SGT Sistema de Gestão Tramontina TRAMONTINA	TRAMONTINA FARROUPILHA S.A. - IND. MET.		
Título: BOLETIM TÉCNICO SERVIÇO AUTORIZADO COZINHAS PROFISSIONAIS	Nº: 24	Página: 1 de 4

Boletim Técnico nº 24

Substituição dos códigos da válvula de degelo para refrigeradores verticais e balcões refrigerados

4. TROCA DE VÁLVULA SANHUA PARA CASTEL.

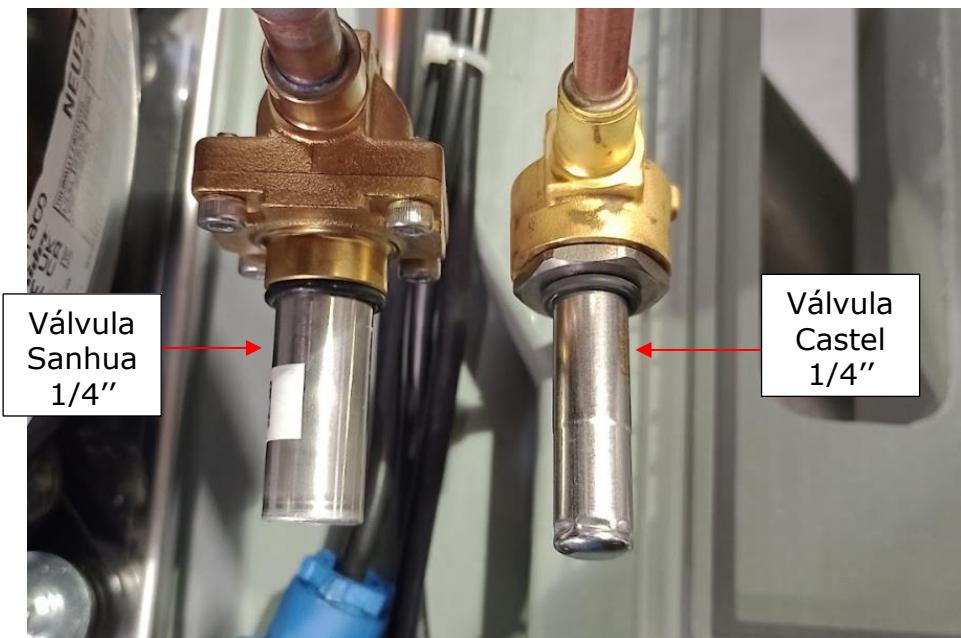
Para a substituição da válvula Sanhua, pode-se seguir o passo a passo abaixo:

- 4.1.** Remover o gás do equipamento e depois remover a válvula solenoide conforme os pontos de indicação:

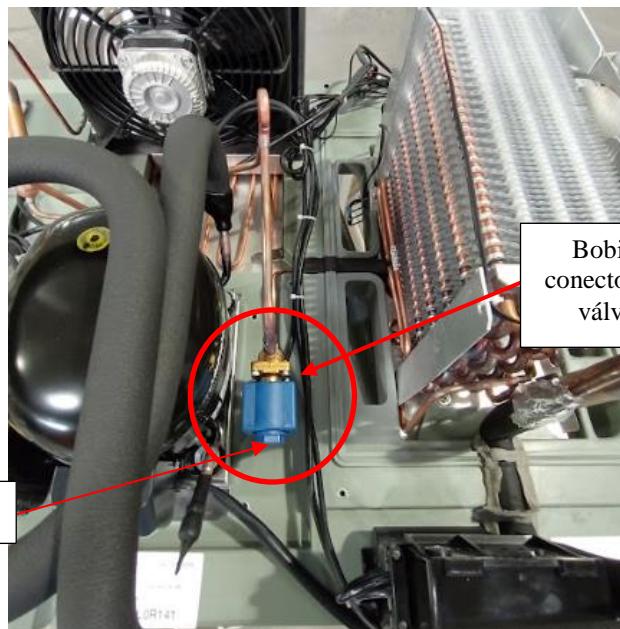
- 4.2.** Ajustar a nova válvula solenoide Castel e realizar a solda novamente.

Obs: Atenção ao soldar para não danificar as peças ou componentes.

- 4.3.** Realizar a ligação elétrica da bobina observando a posição do fio terra e em sequência fixar o conector ao corpo da válvula solenoide observando o perfeito encaixe.
